護岸バリエーション検討資料

1. 第25回委員会 及び平成21年度第1回勉強会における主なご意見

2. 第2期まちづくり地区前面での整備の基本的な考え方(案)

【石積み階段 イメージパース】

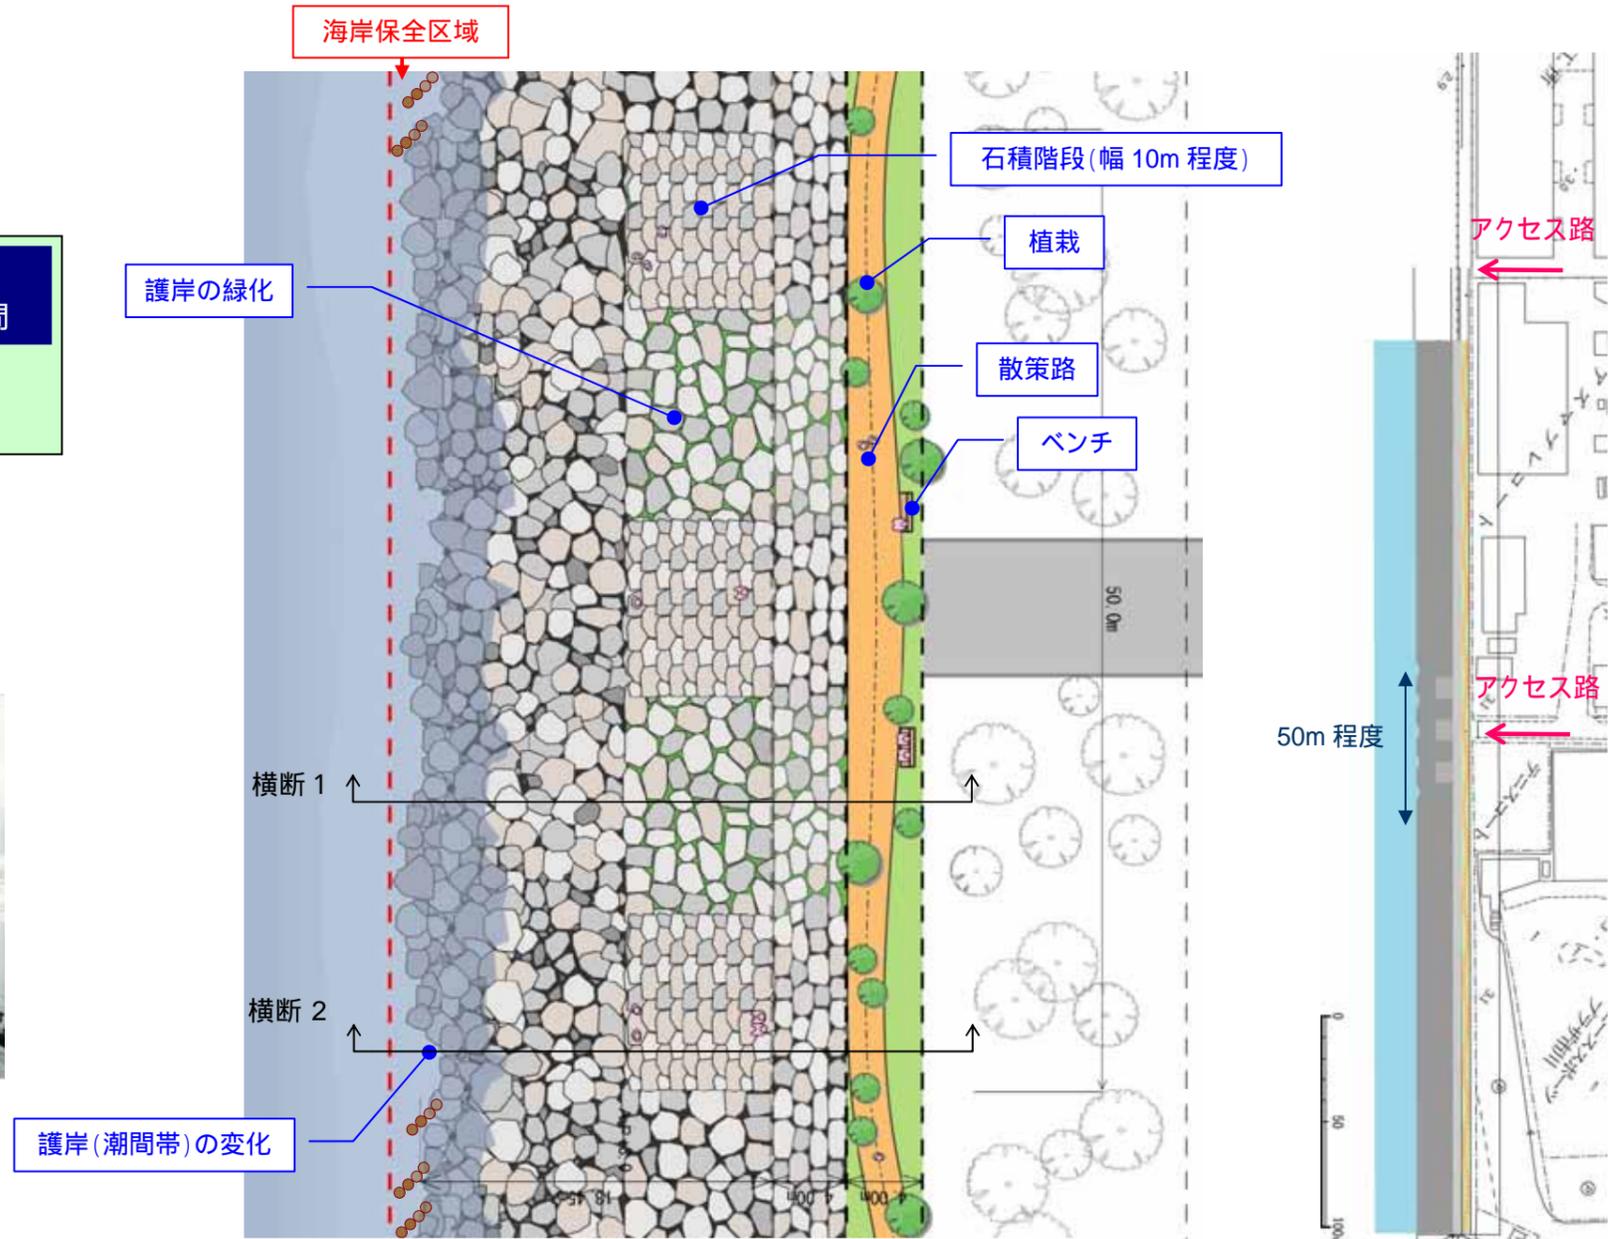
第25回委員会での主なご意見	
護岸のデザインについて	
・バリエーション計画範囲が50mは小さすぎるのではないか。	
・防護柵は必ず必要である。	
・案のデッキは、眺望機能はほとんど変わらない。海からのコンクリート面が目立つ。	
・案のように自然素材を使うと違和感がなくてよい。	
・案を組み合わせるのが良い。	
・横断方向については、今の断面図で描いている幅で検討するしかない。	
・緑化試験もバリエーション検討の一環として行っているの、それがどのように活かされるかを検討して欲しい。	
背後地の計画について	
・(背後地の利用が決まらないのであれば)利用の面で使い勝手がよいようにしておくことを考えるべき。当面は横(延長方向)の利用で考えざるを得ない。	
・胸壁となる案もお示しいただきたい。	
比較検討の追加指標について(生物・維持管理)	
・「保全ゾーン」の位置づけが分からない。個人的にはL.W.L~H.W.Lの潮間帯の生物を保全することが必要だと思う。	
・維持管理と生物に対する指標が必要ではないか。	
・ごみの維持管理や防犯上の問題がある。	
・生物的には、今の捨て石だけというのは、結構まあまあかなと思う。これで被覆をしてしまうと、結構生物が着きにくくなったり間隙ができにくくなったりということがあるので、捨て石のままであの高さというのは、生物的にも悪くないと思う。

第1回勉強会での主なご意見	
第2期まちづくり地区前面での整備の基本方針について	
・第2期まちづくり地区前面での整備の基本的な考え方として、現在の海岸保全区域内で整備する方向で検討することとなった。	
護岸のデザインについて	
・バリエーションの延長が50mというのは短いのではないか。	
・環境学習等の際に、必要に応じて海にアプローチできると良い。	
・B案では背後地の高さが高くなるため、A案の方が望ましいと思う。	
・A案の法先を変化させた断面を基本に、これが所々にあるというのが良いのではないか。ただし、護岸形状にカーブを持たせたほうが良い。湾入部ができると沿岸流や離岸流が生じ、生物の生息に都合が良い。	
・三番瀬はもともと流れが弱いので簡単に砂を貯めるほどの外力は期待できないことに留意が必要である。ただし、潮汐の水位変動による流れを変化させることは可能と思われる。	
・魚類にとっては、現在施工されている石積の間隙くらいあれば十分である。	
・木杭は強度的にもたない。	
比較検討の指標について	
・維持管理の指標については、人を安全に誘導すること(安全管理)も含めた方が良い。

- ・石積み階段を3箇所に分けて配置(小段は設けない)
- ・整備区間に緑化

海岸保全区域内で防護する場合

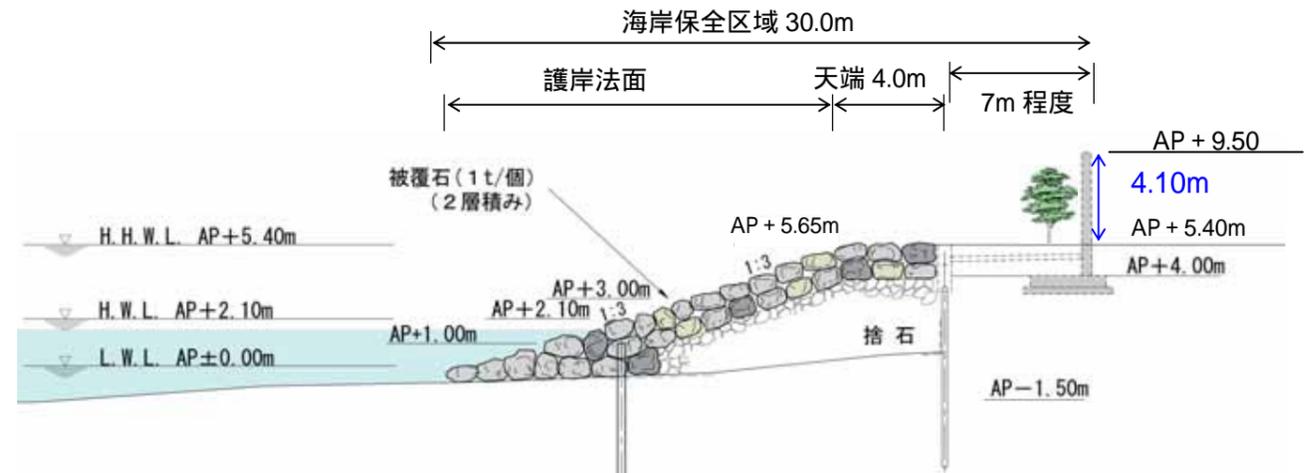
・海岸保全区域内で防護する場合、4.1mの高さの壁が必要となる。
